RENESAS TECHNICAL UPDATE

製品分類	MPU & MCU	発行番号	TN-16C-A223A/J	Rev.	第1版
題名	R32C/118グループ ユーザーズマニュアル ハードウェア編の誤記訂正		情報分類	技術情報	
適用製品	R32C/118グループ	対象ロット等	関連資料	R32C/118グループ ユーザーズマニュアル ハードウェア編 Rev.1.10 (RJJ09B0566-0110)

R32C/118グループ ユーザーズマニュアル ハードウェア編 Rev.1.10において誤記がありましたので、以下のとおり訂正いたします。

図8.1 クロック発生回路のブロック図

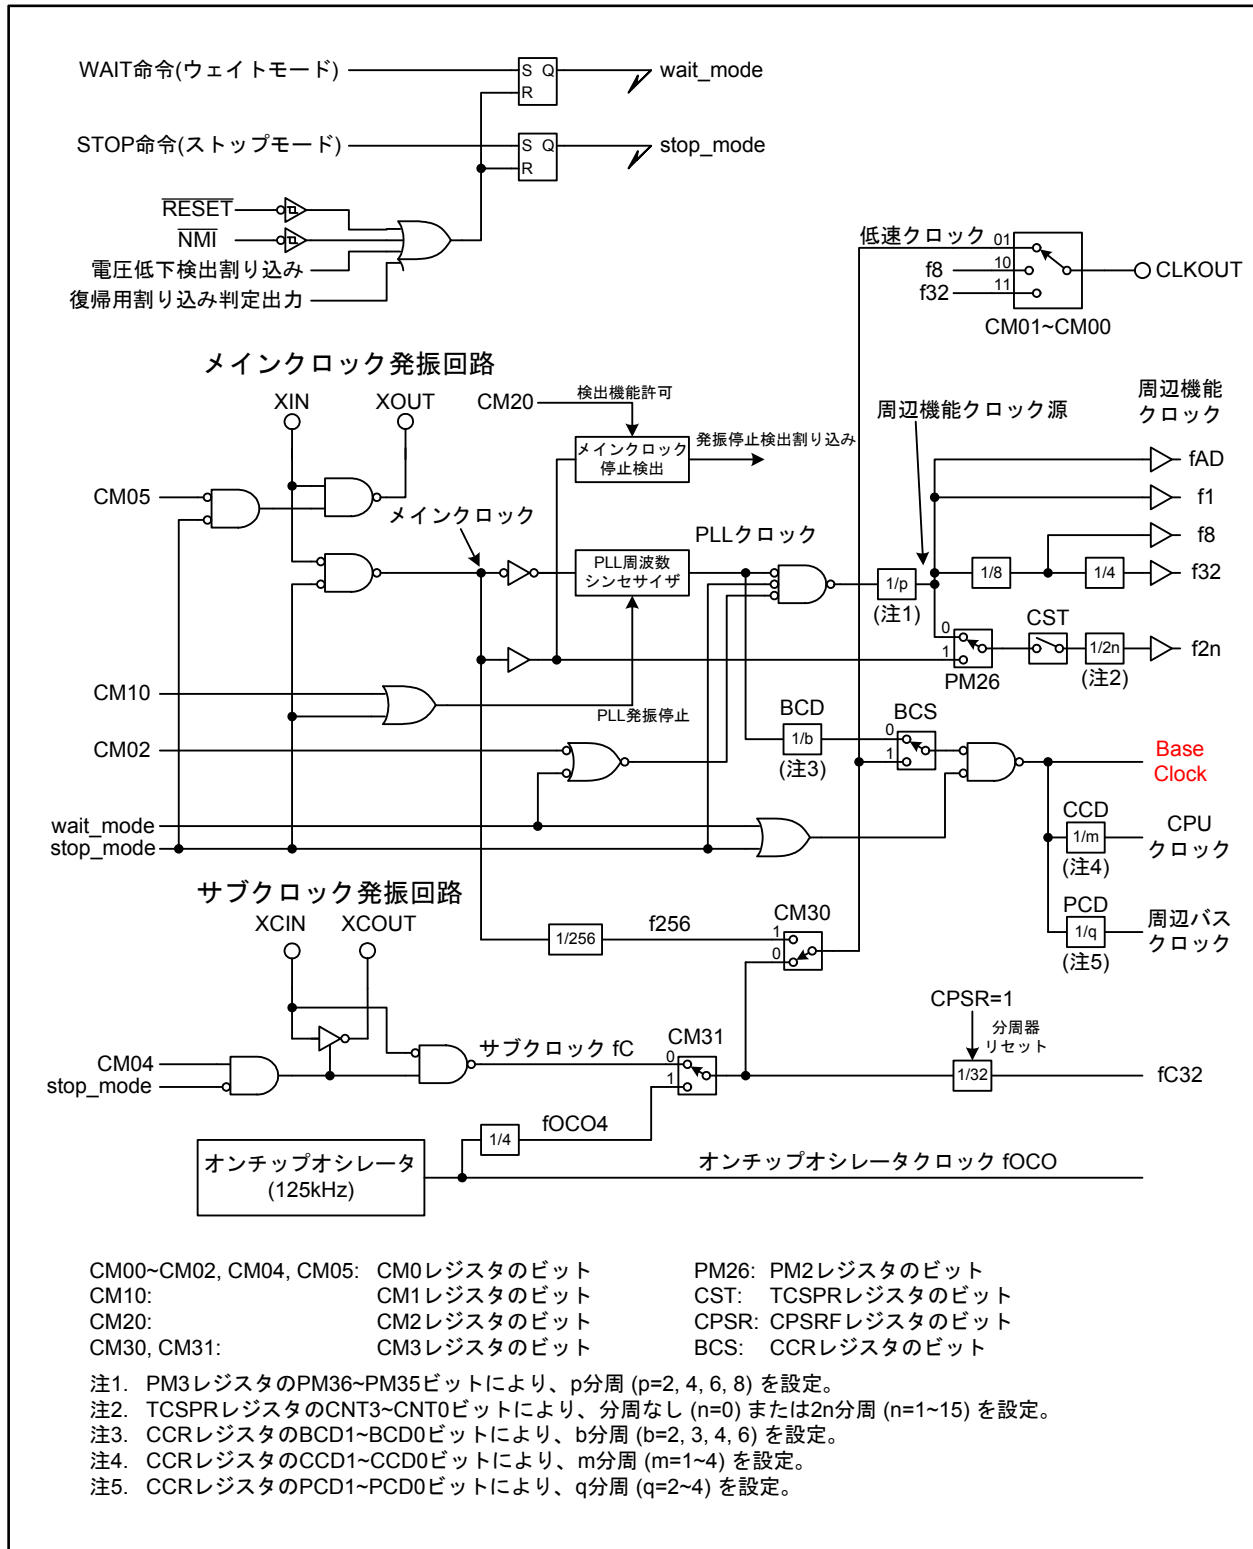
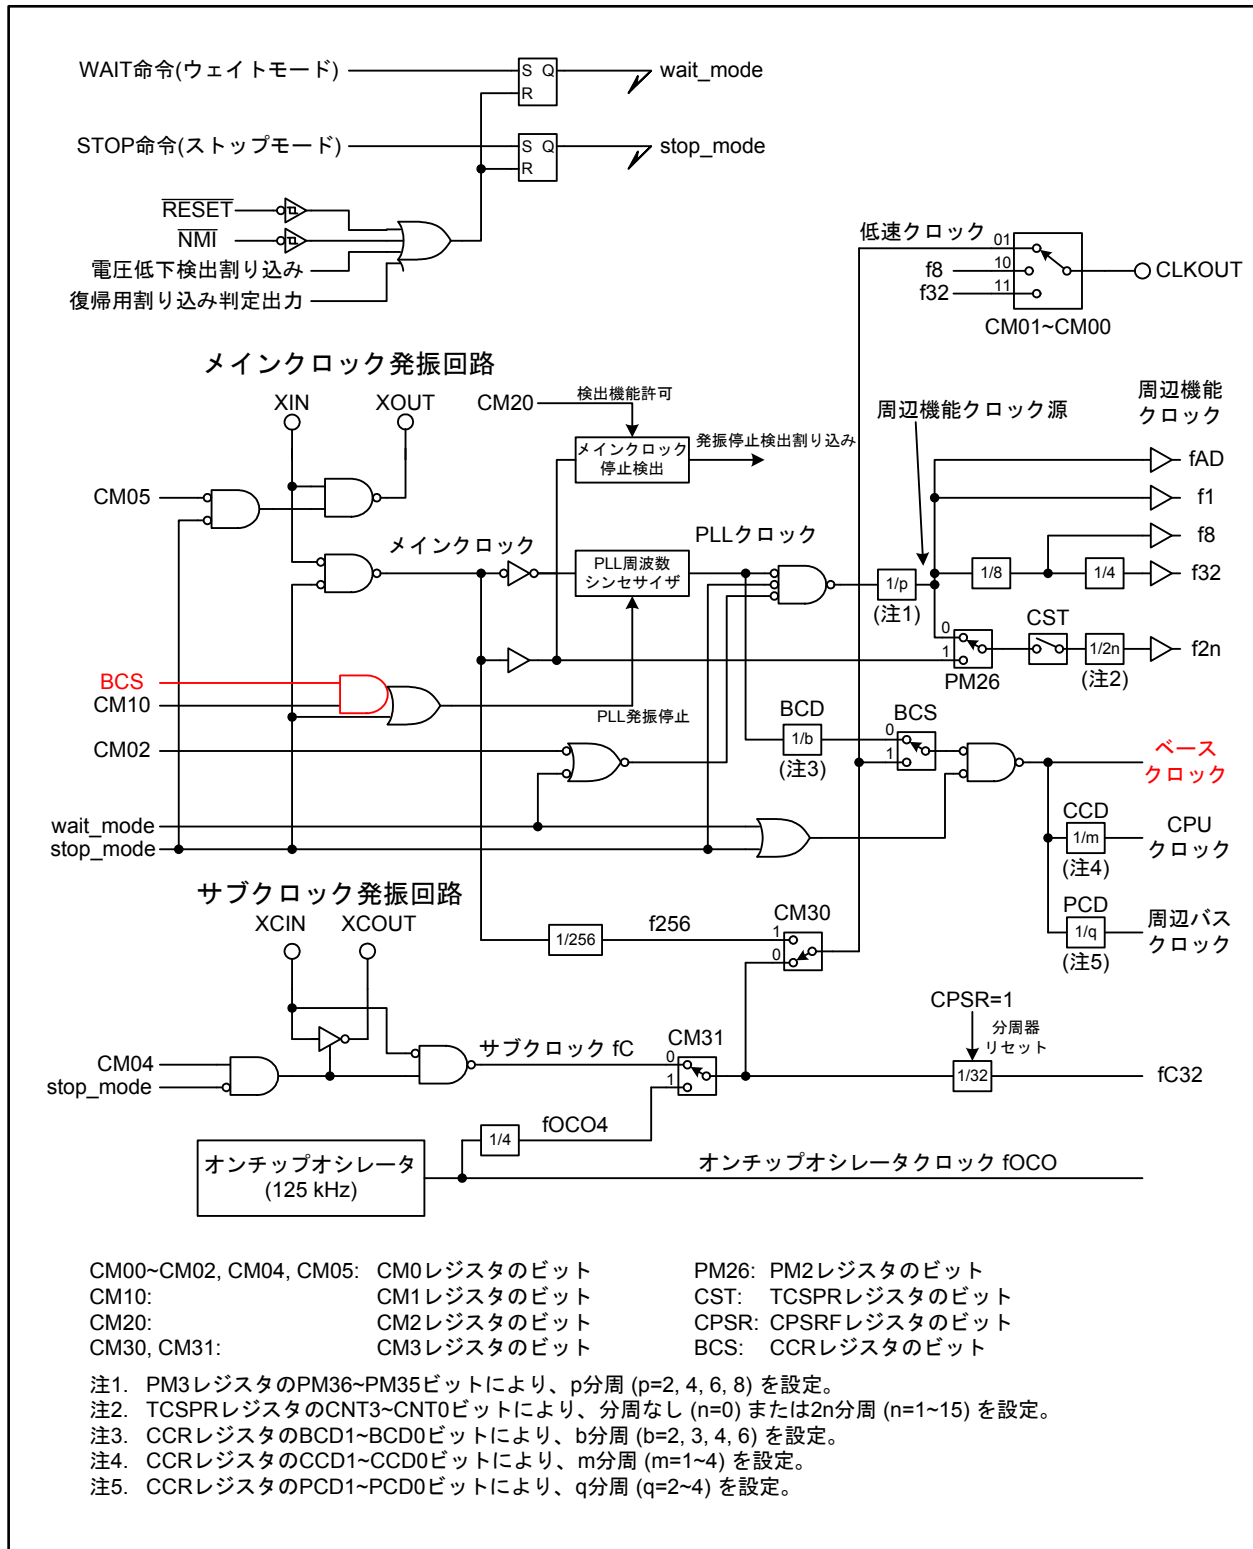
•Page 98 of 616

図8.1を以下のとおり訂正いたします。

図21.1 CRC演算回路のブロック図

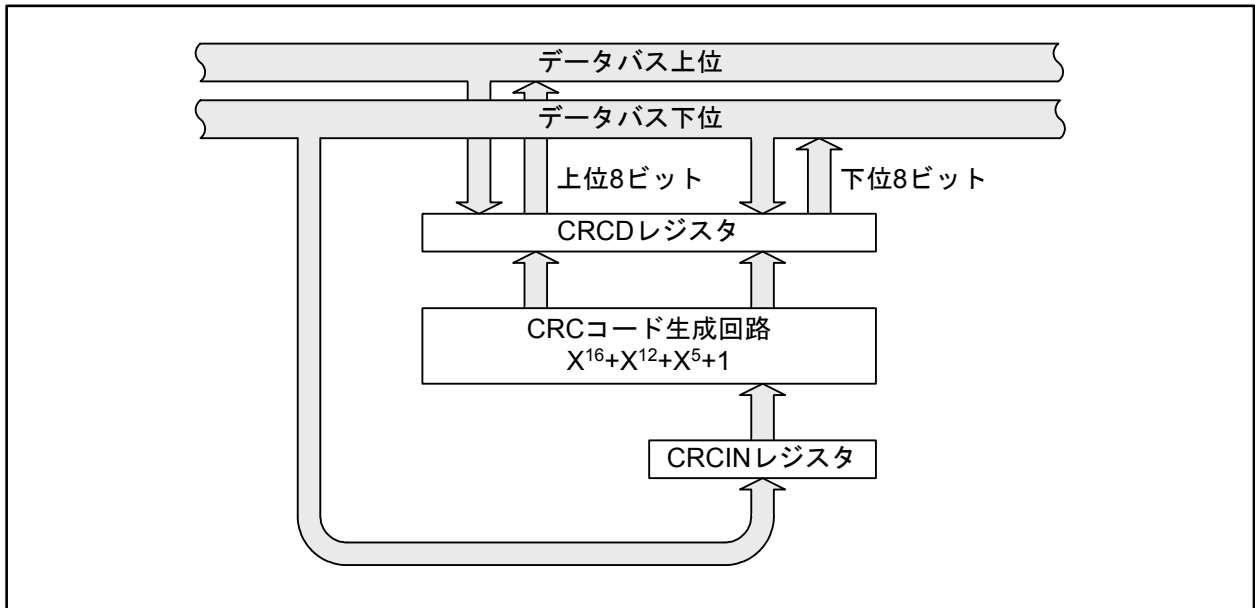
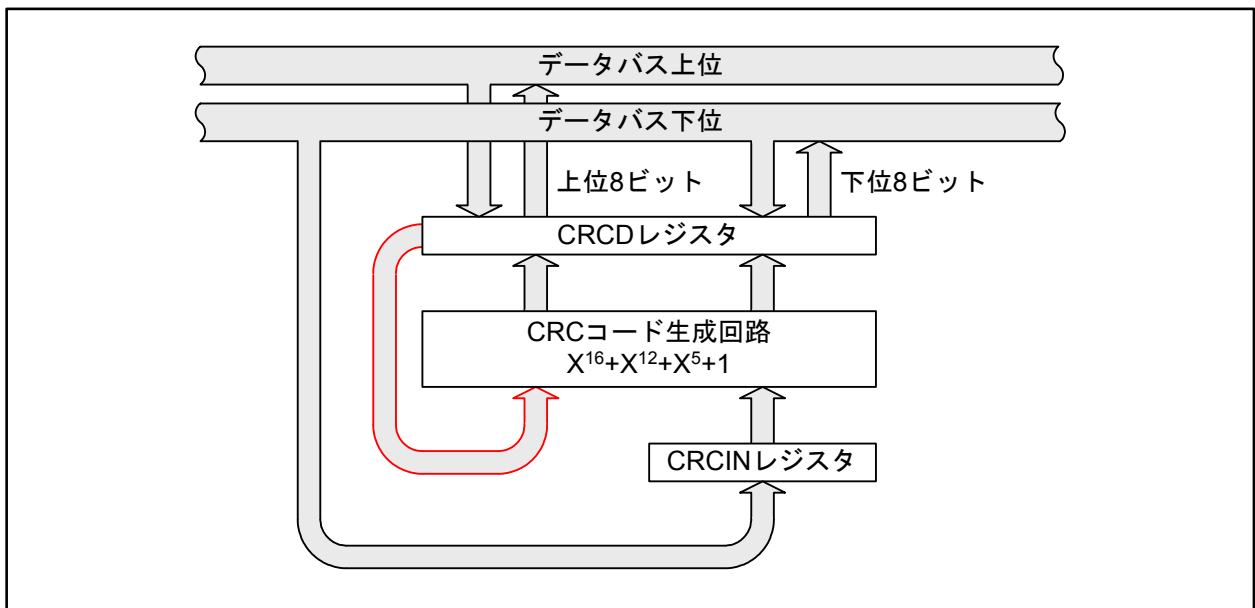
•Page 331 of 616

図21.1を以下のとおり訂正いたします。

図26.1 入出力端子ブロック図(代表例) (i=0~15、j=0~7)

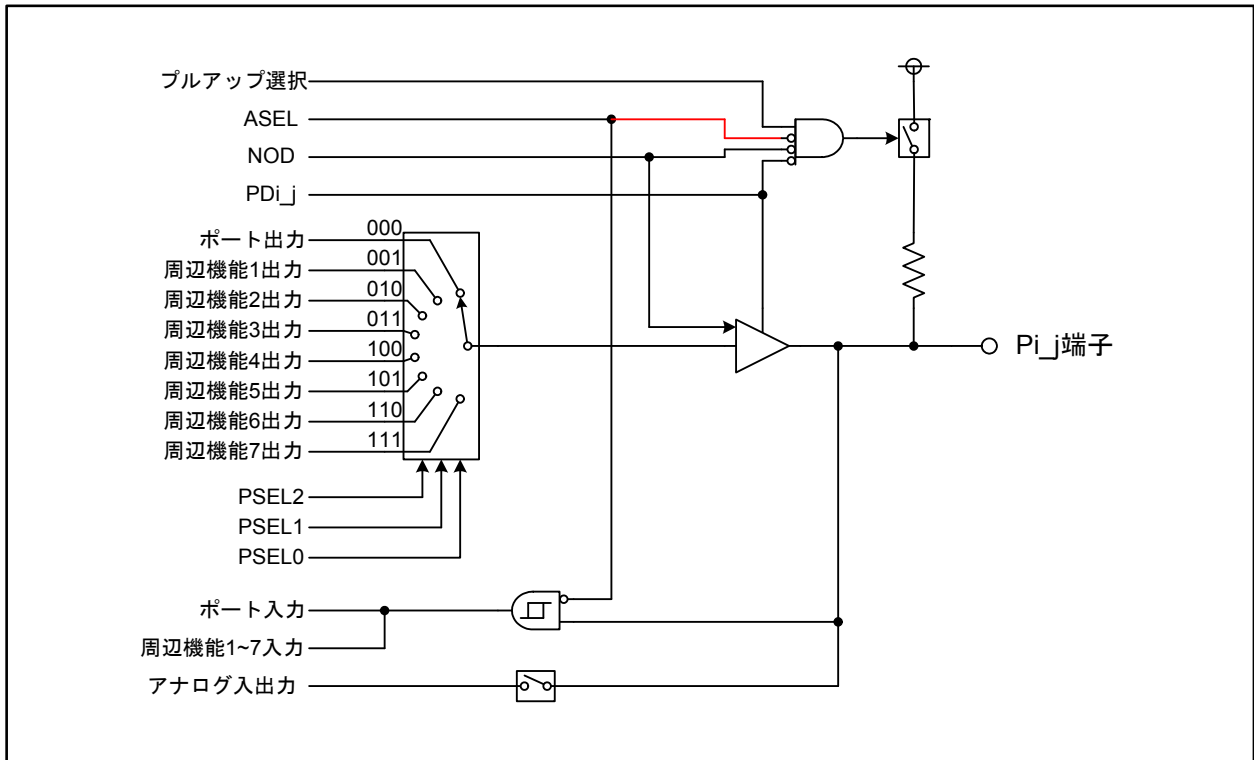
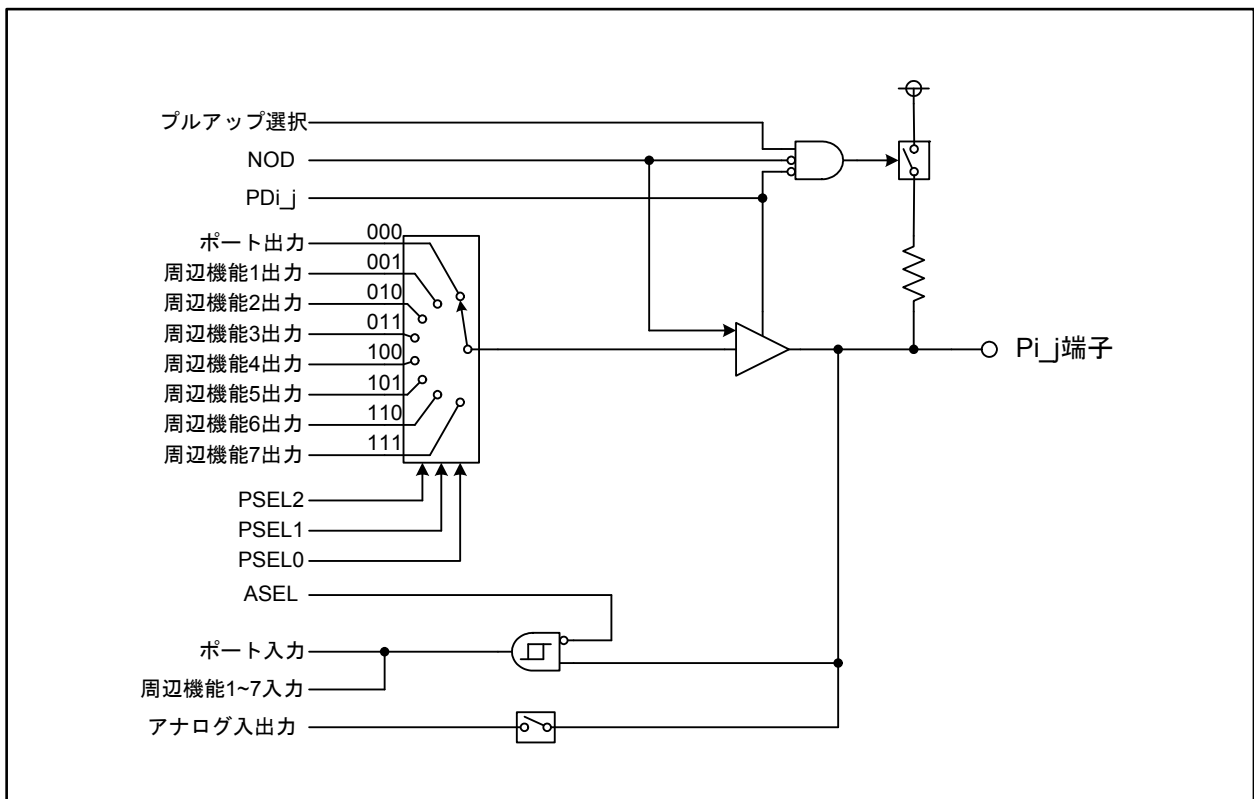
•Page 487 of 616

図26.1を以下のとおり訂正いたします(TN-16C-A200A/J参照)。
